Dodatek č. 3
ke Smlouvě o dílo
ze dne 29.10.2024

ZMĚNOVÝ LIST				ZL 19	
Ocelová konstrukce výtahové šachty					
Stavba:	Stavební úpravy objektu spojené s vestavbou do podkroví VOŠZ a SZŠ Hradec Králové				
Objekt:	D.1.1 - Architektonicko-stavební řešení				
Předkládá:	DOMISTAV HK s.r.o., Ing. Michal Mates	Datum:	03.04.2025		
Odesláno / předáno:		Přílohy / počet listů			
poštou		1) Položkový rozpočet změny	1	listů (NZL 15)	
e-mailem	X	2) Projektové podklady	0	listů, výkresů	
osobně	X	3) Fotodokumentace	0	listů	
1 Technický popis změny:

Název stavby: „Stavební úpravy objektu spojené s vestavbou do podkroví VOŠZ A SZŠ
Hradec Králové – zpracování PD“

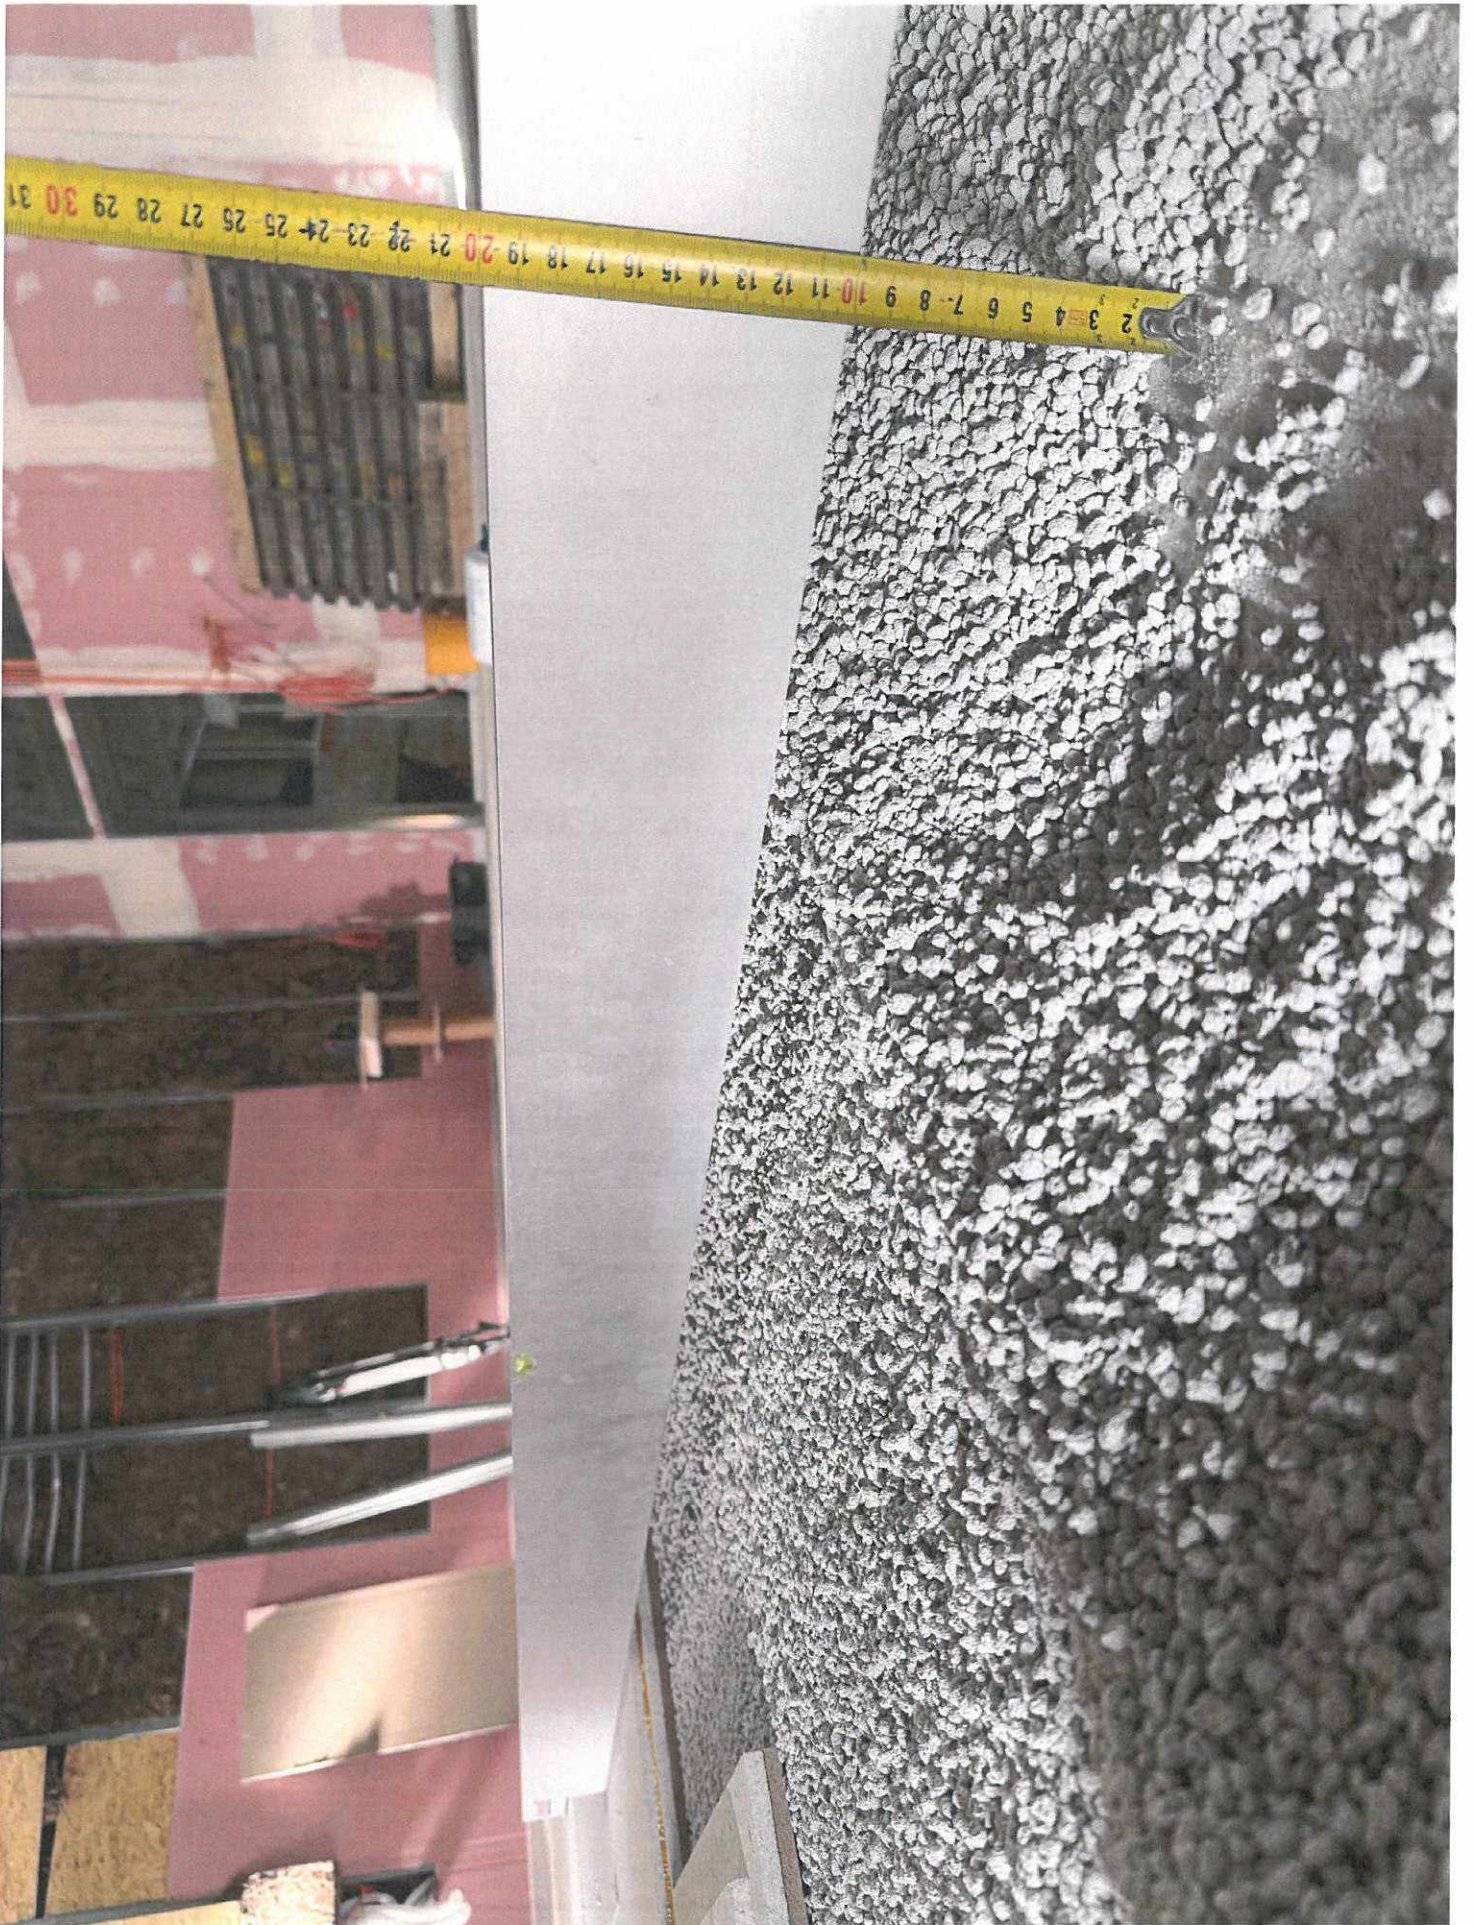
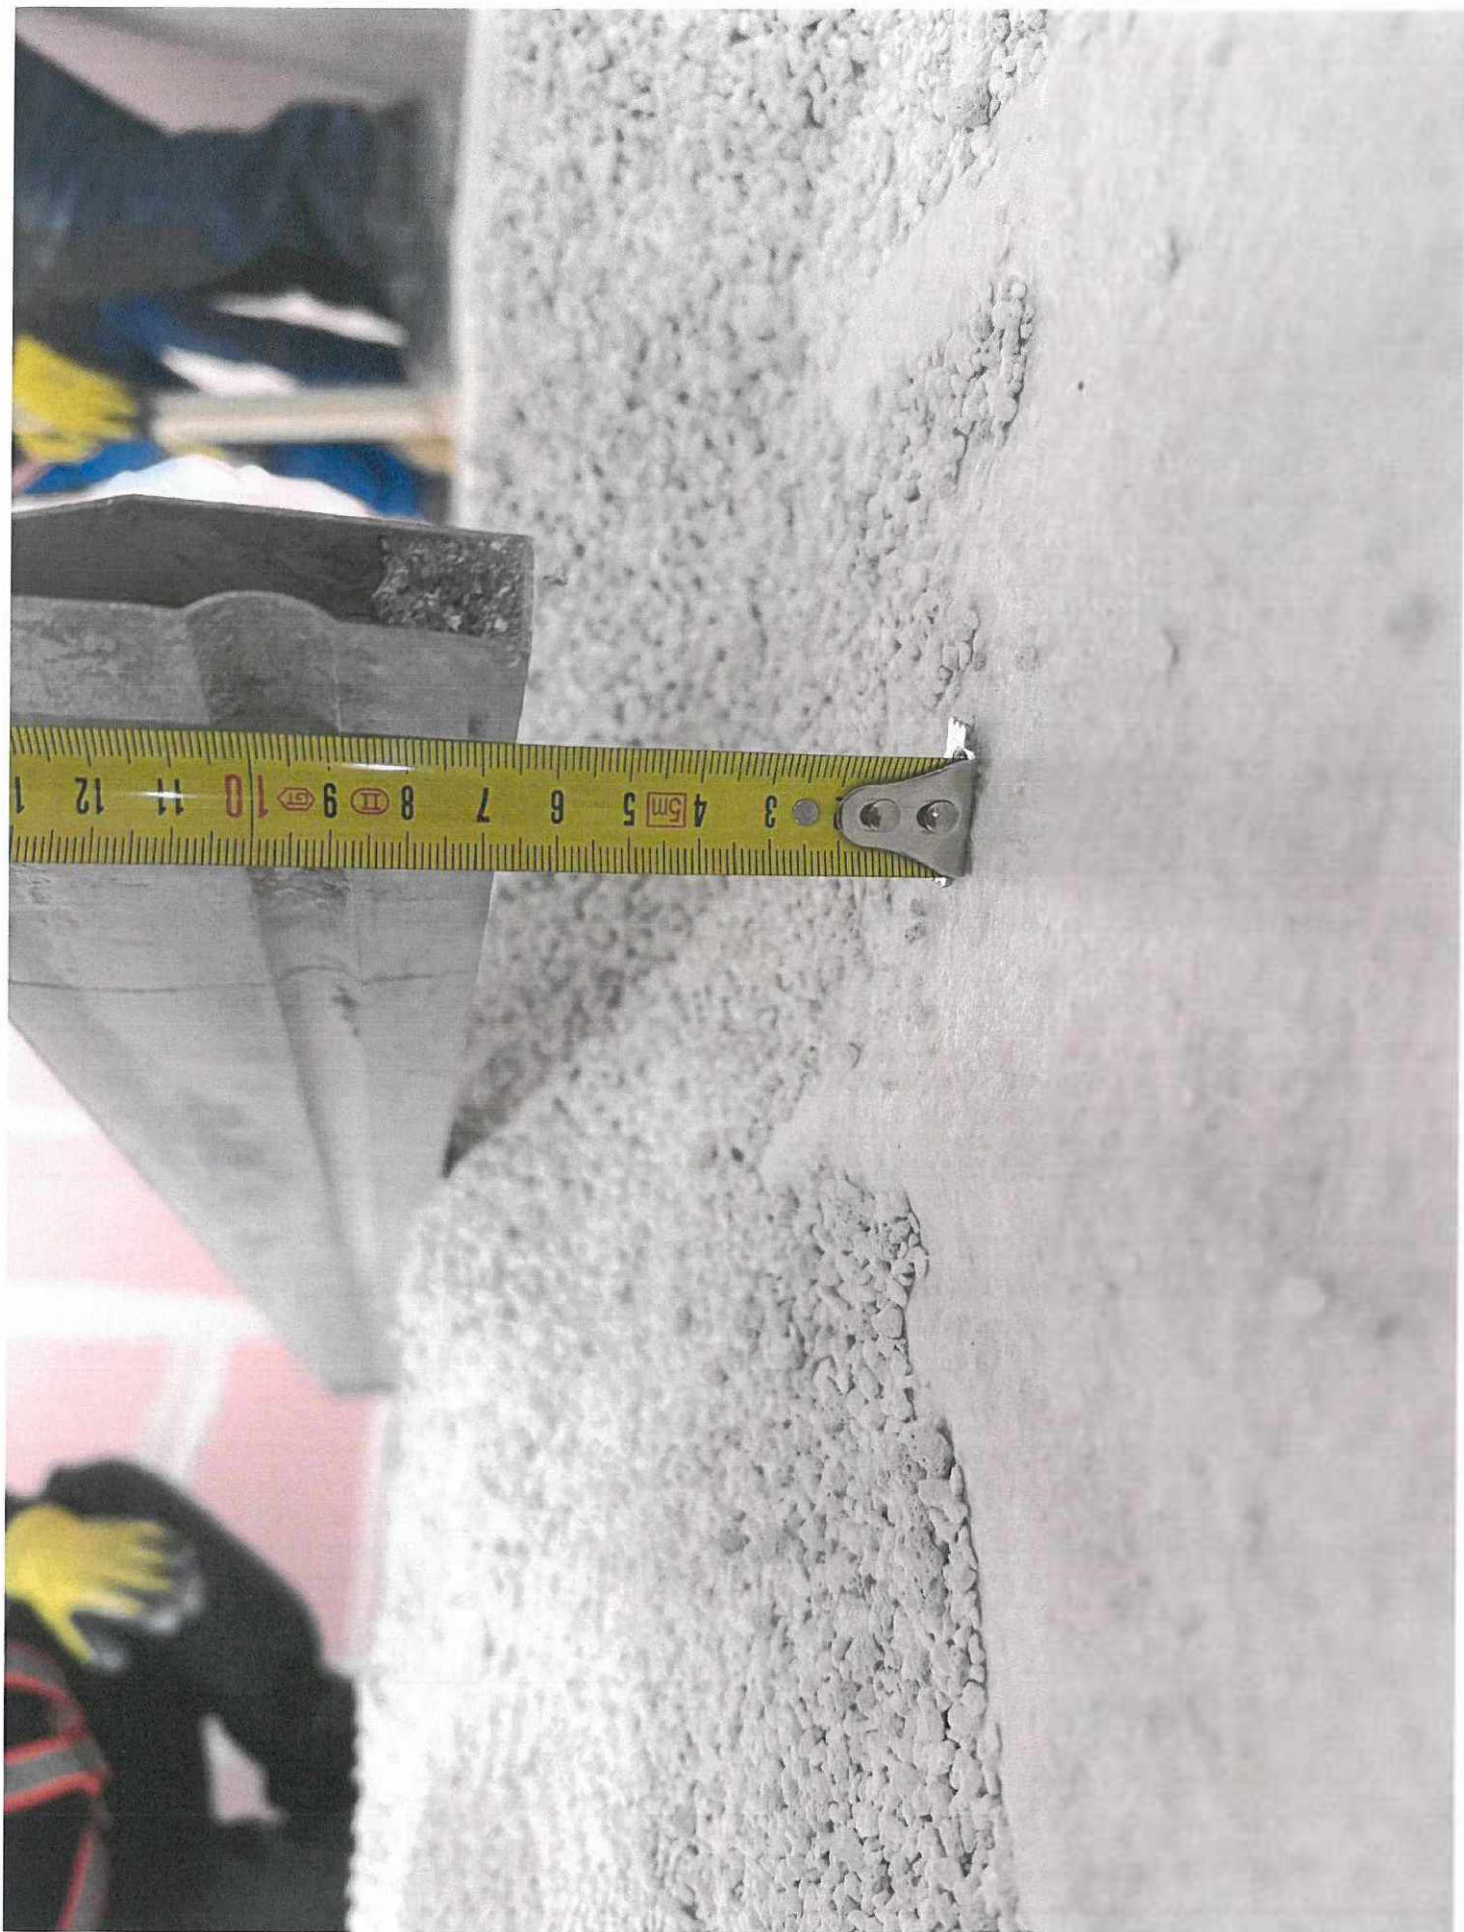
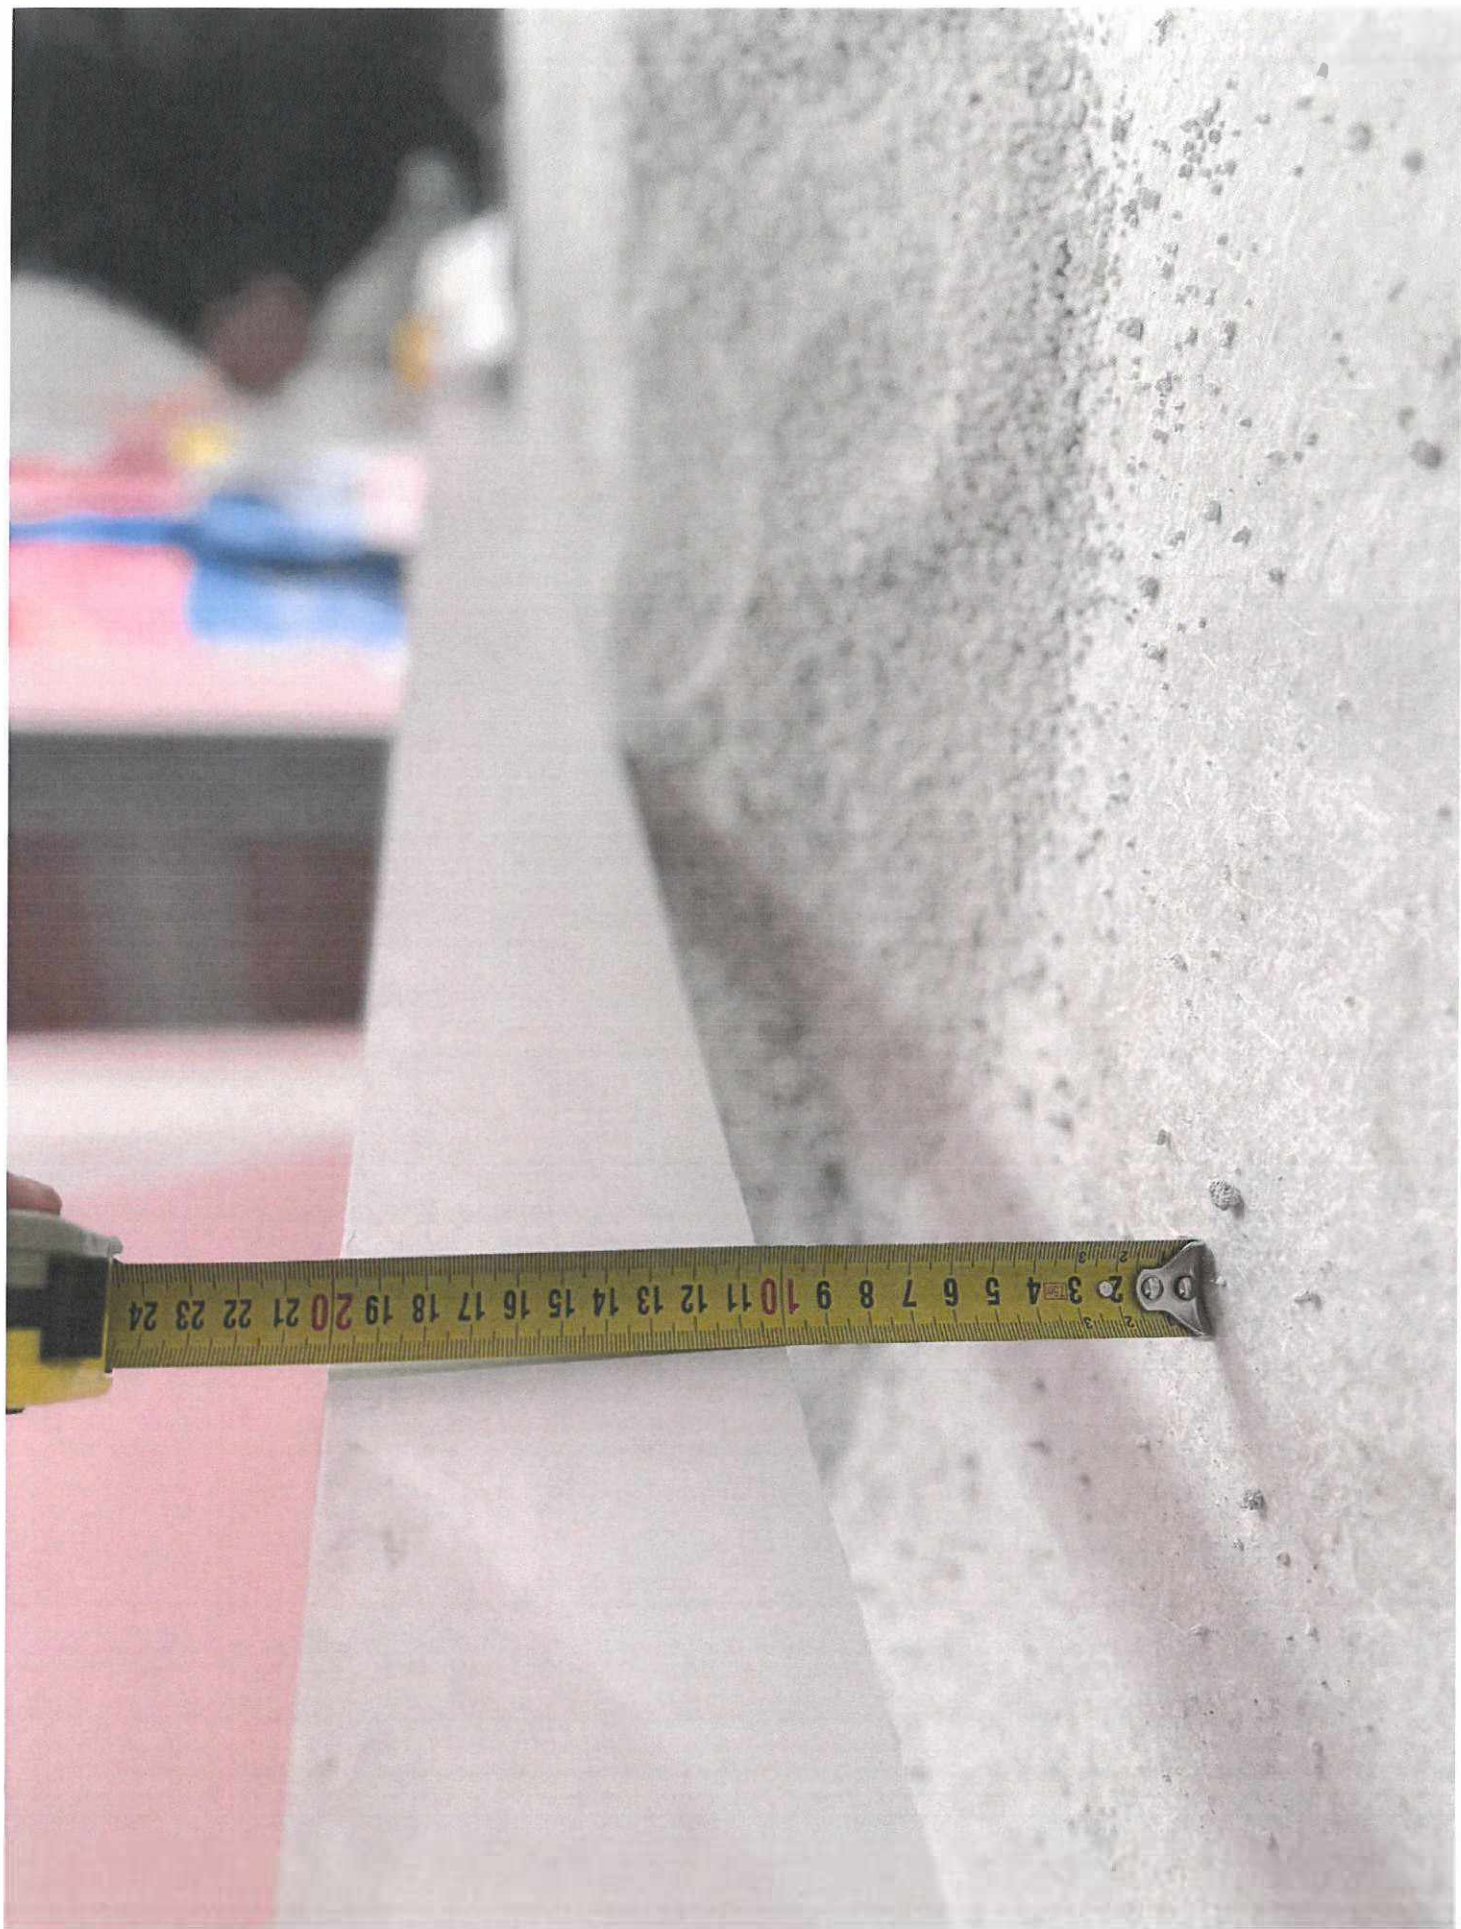
1.1 Popis původního řešení:					
V projektové dokumentaci a souvisejícím výkazu výměr uvažováno s vyrovnáním stávající betonové podlahy ve 4.NP v tloušťce do max. do 2 cm.

1.2 Popis nového řešení:					
Vyrovnávání stávající betonové podlahy dle potřeby (lokálně až 10 cm) pro realizaci nového podlahové souvrství pod PVC. Zároveň doplněna v souladu s technologickým předpisem chybějící separační vrstva pro zamezení vysypávání roznášecího podsypu. Finální průměrná tloušťka podsypu na základě celkově dodaného množství materiálu je cca 5,6 cm.					
2 Zdůvodnění změny:					
S ohledem na výrazné nerovnosti stávající betonové podlahy ve 4.NP bylo nutné vyrovnávat výrazně větším množstvím materiálu (lokálně až 10 cm podsypu) pro realizaci nové podlahy systémem suché výstavby.					
3 Vliv na dopracování projektové dokumentace:		ANO (uvést jaký dokument)		X	NE
4 Dopad do smluvních termínů:		ANO (uvést návrh prodloužení lhůty smluvního termínu)		X	NE
5 Číslo odstavce ve smyslu § 222 zákona č. 134/2016 Sb. - Zákona o zadávání veřejných zakázek				odst.	6
6 Náklady:	Cena méněprací (odpočet):		-	0,00 Kč bez DPH

S ohledem na výrazné nerovnosti stávající betonové podlahy ve 4.NP bylo nutné vyrovnávat výrazně větším množstvím materiálu (lokálně až 10 cm podsypu) pro realizaci nové podlahy systémem suché výstavby.

vv 872,7*(5,60-2,0) "celková plocha v průměrné tloušťce 5,6 cm, celkem 48 850 litrů. V SoD uvažováno 2,0 cm. 3 141,720
